WARUNKI TECHNICZNE USUNIĘCIA KOLIZJI SIECI ELEKTROENERGETYCZNEJ

W związku z kolizją projektowanej inwestycji: **przebudowa skrzyżowania ulic Norberta Barlickiego i Bolesława Prusa w Czechowicach-Dziedzicach** z istniejącą infrastrukturą energetyczną podajemy poniżej warunki usunięcia kolizji istniejących urządzeń elektroenergetycznych, stanowiących składnik majątku TAURON Dystrybucja S.A.:

NAZWA ZADANIA:
Przebudowa skrzyżowania ulic
Norberta Barlickiego i Bolesława Prusa

PROJEKT ZAGOSPODAROWANIA TERENU

NUMER RYSUNKU: 2

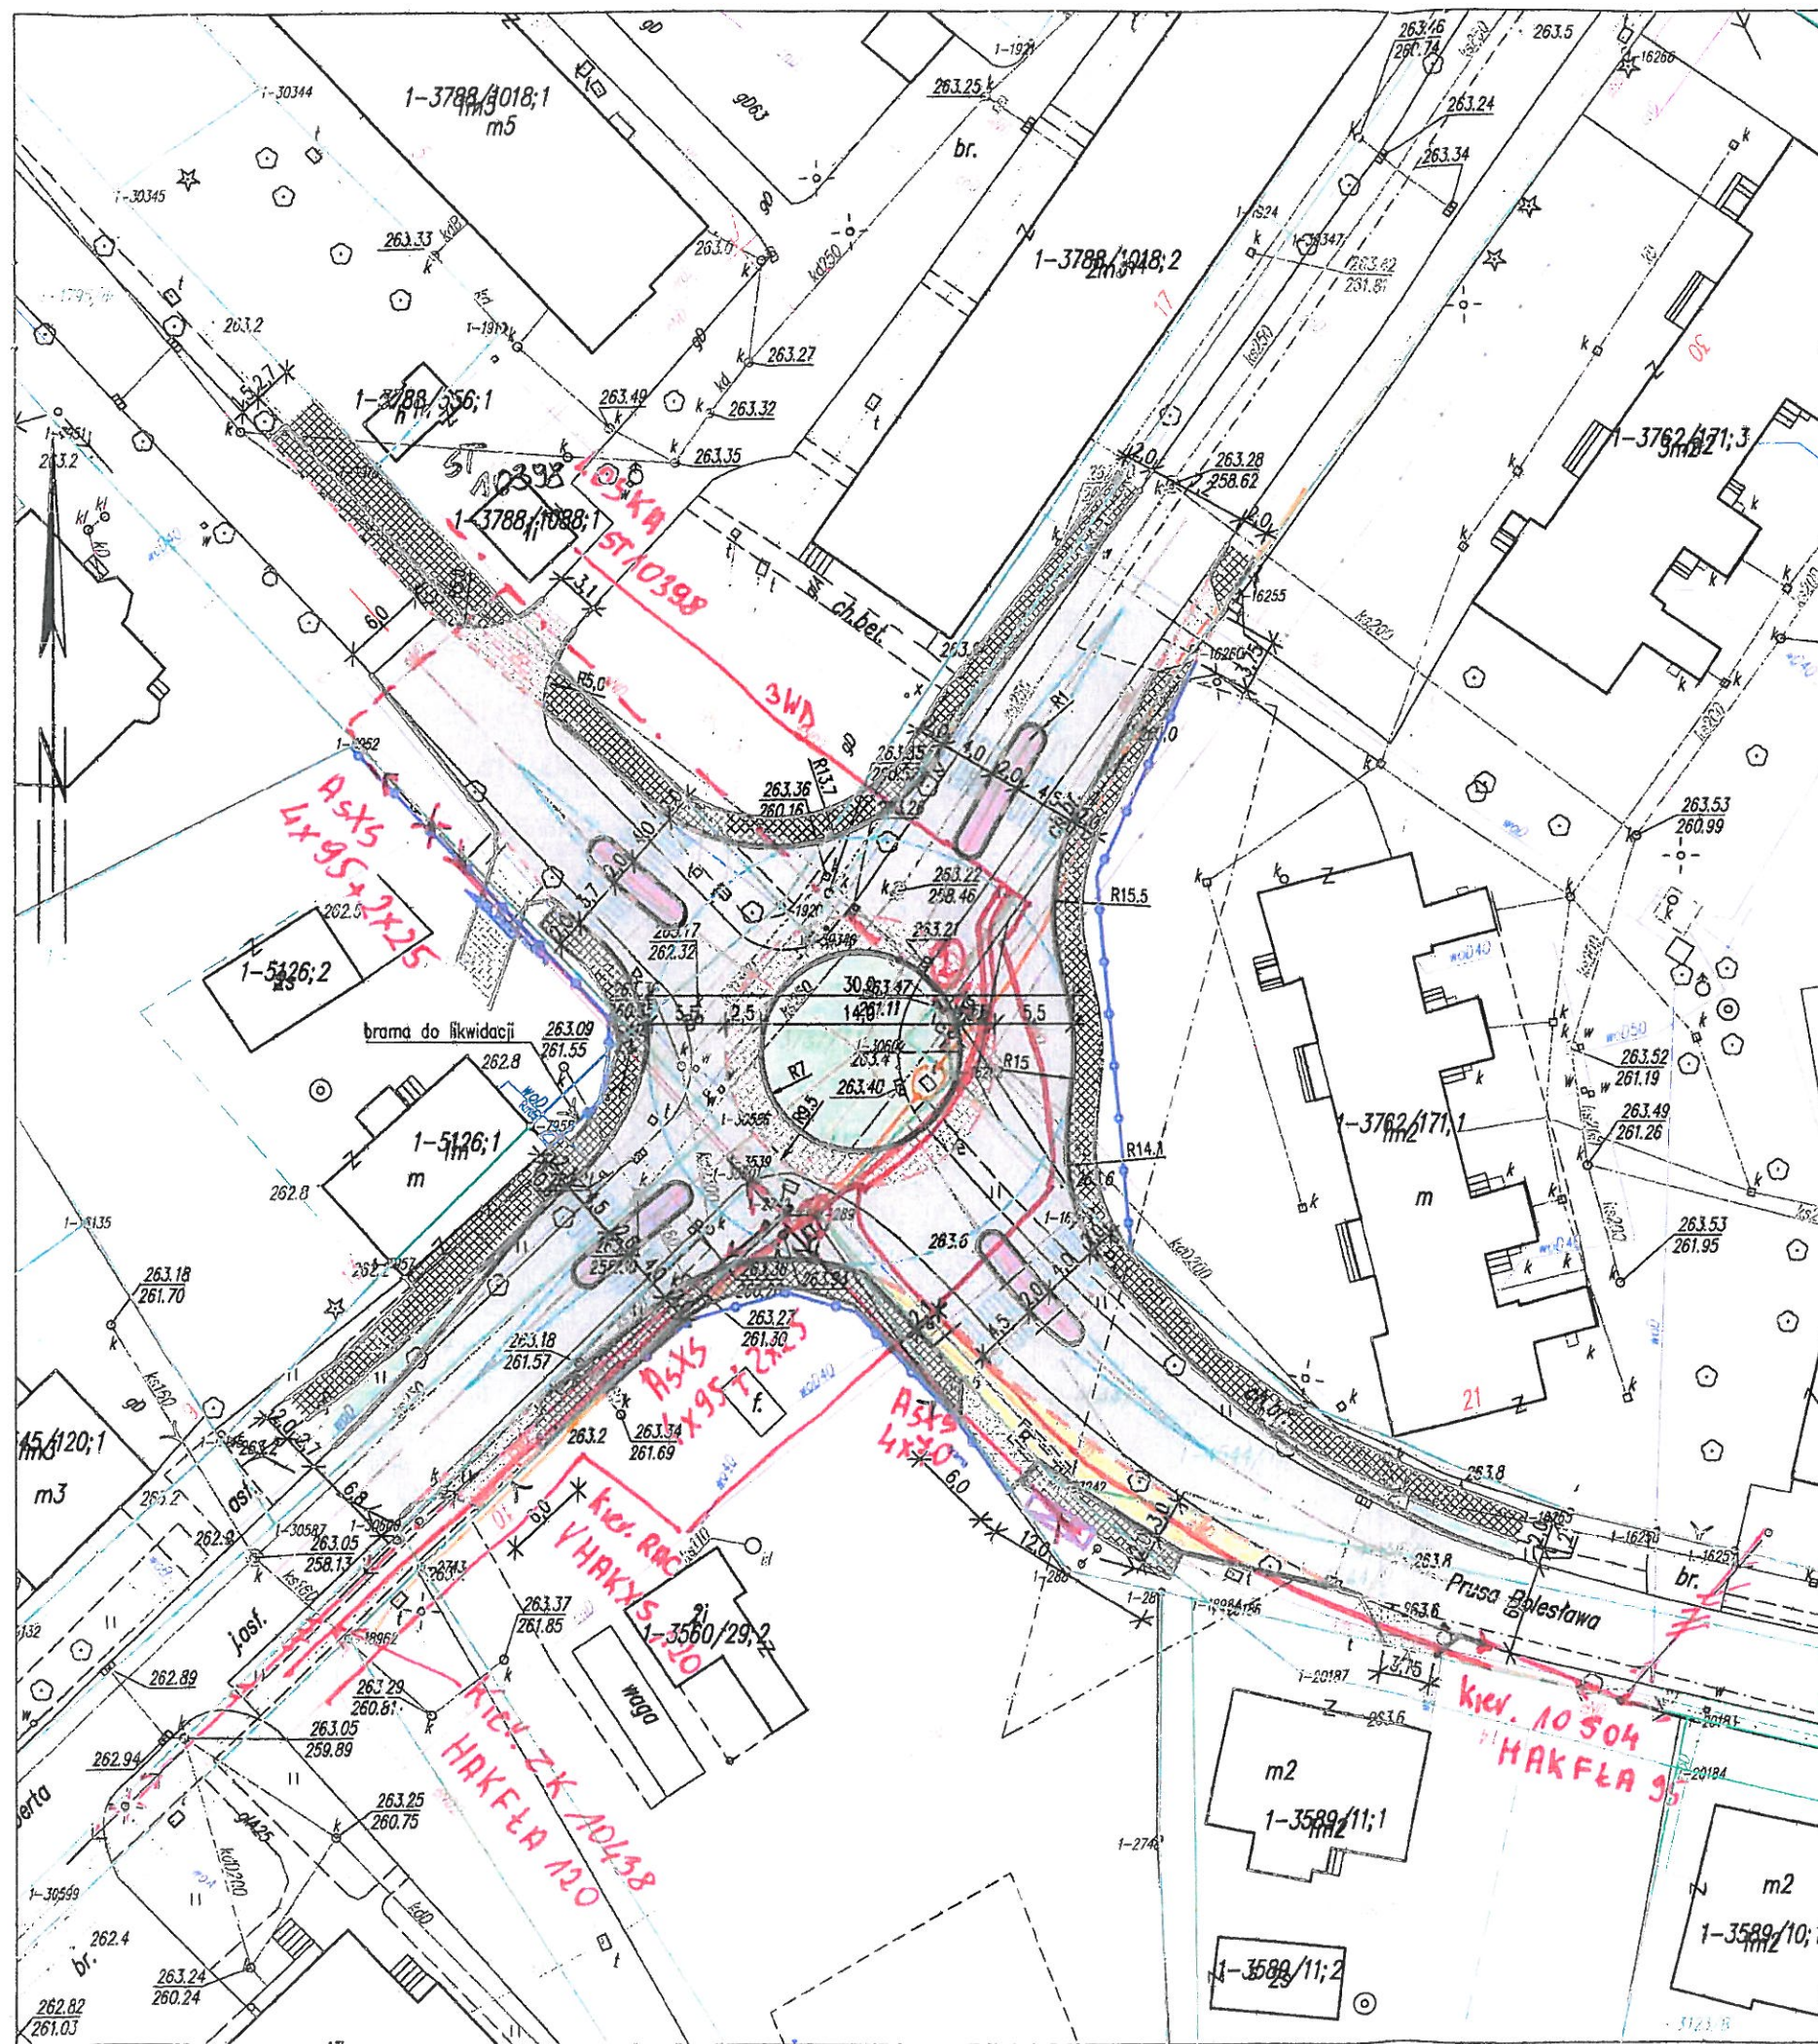
1.2. Istniejącej napowietrznej linii nN (0,4 kV) wykonanej przewodami typu AsXS 4x95+2x25 mm² oraz AsXS 4x70 mm² (słup podlegający przebudowie oznaczono nr 1);

- 3.2. W związku ze zmianą konfiguracji sieci należy wykonać obliczenia wytrzymałościowe istniejących słupów napowietrznej linii nN (0,4 kV) sąsiadujących z przebudowywanym słupem oznaczonym na przesłanej mapie nr 1.
W razie nie spełnienia (nie zachowania) wymogów wytrzymałościowych należy dokonać ich wymiany na słupy z żerdzi typu E lub EPV o wytrzymałości dobranej do nowej konfiguracji sieci, zachowując (odtworzyć) pierwotny układ połączeń.
W przypadku spełnienia warunków wytrzymałościowych ww. słupy istniejącej napowietrznej linii nN (0,4 kV) pozostają bez zmian, zachowując pierwotny układ połączeń.

5. **Dodatkowo informujemy, iż na obszarze objętym projektowaną inwestycją zachodzi kolizja z istniejącą linią kablową oświetlenia ulicznego wraz ze słupem oznaczonym na przesłanej mapie nr 2 nie będącą władnością TAURON Dystrybucja S.A.. Wobec powyższego warunki techniczne usunięcia kolizji w powyższym zakresie należy uzyskać i uzgodnić z jej właścicielem firmą LOTOS Czechowice.**

6. Na załączonych planach naniesiono orientacyjne przebiegi linii napowietrznej nN (0,4 kV) oraz linii kablowych SN (15 kV).
Istniejące na wskazanym terenie urządzenia elektroenergetyczne SN (15 kV) i nN (0,4 kV) wraz z przyłączami należy zinwentaryzować we własnym zakresie.

3. Usunięcie kolizji w zakresie pkt 1.2. będzie wymagało:
 - 3.1. Wybudowania poza obszarem kolizji z projektowaną inwestycją nowego słupa z wykorzystaniem żerdzi E lub EPV dobranej pod względem wytrzymałości do nowej konfiguracji sieci, zachowując pierwotny układ połączeń.

- 3.3. Pomiędzy nowo wybudowanym słupem posadowionym w nowej lokalizacji, a istniejącymi (lub wymienionymi w zależności od wyniku przeprowadzonych zgodnie z pkt 3.2.) słupami odtworzyć demontowany fragment napowietrznej linii nN (0,4 kV) podwieszając przewody napowietrznej linii nN (0,4 kV) typu AsXSn 4x95+2x25mm oraz AsXSn 4x70 mm².
Całość przebudowy wykonać zachowując pierwotny układ połączeń.
